スラリー安定化処理設備に関する確認事項

原子力規制庁 原子力規制部

第91回特定原子力施設監視・評価検討会（令和3年6月7日）において、令和3年1月7日付け（令和3年4月15日付け補正）で提出された実施計画の変更認可申請（スラリー安定化処理設備の設置）について、以下の事項を確認した。

イメージ（平面図）

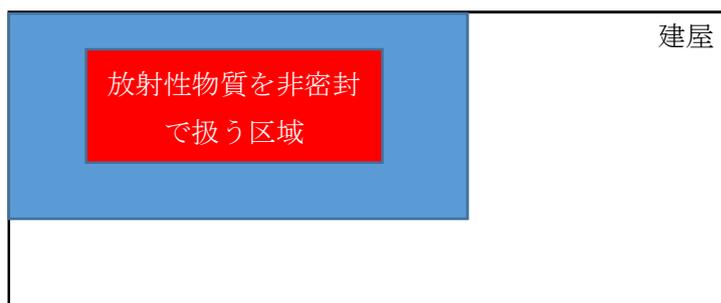
なお、議論のあった閉じ込め機能としては、上記基準に準じて、具体的に以下を求めるものである。

- ✓ 非密封の放射性物質は、限定された区域内で取り扱う設計とすること。その区域は気密性の確保・負圧維持などにより、放射性物質を漏えいさせない設計とすること。
- ✓ 非密封で扱う区域の外側に中間的な区域を設け、漏えいした場合にもその中間的な区域内に保持することができる設計とすること。
